改善箇所説明図

燃料プレフィルター配置上面図

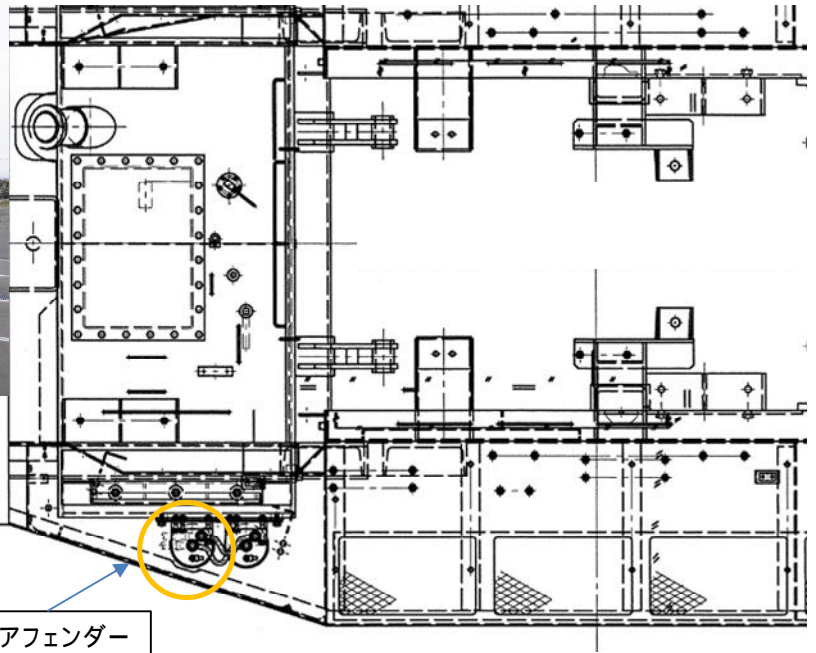
リアフェンダーとの干渉状態

燃料装置において、設計検討が不十分なため、燃料プレフィルターがリアフェンダーのリブに干渉している。そのため、車両振動により燃料プレフィルターが損傷し、そのまま使用を続けると、最悪の場合、当該フィルターが破損して燃料が漏れるおそれがある。

改修後の状態

リアフェンダーのリブの干渉部を切削し、燃料プレフィルターを新品に交換する。
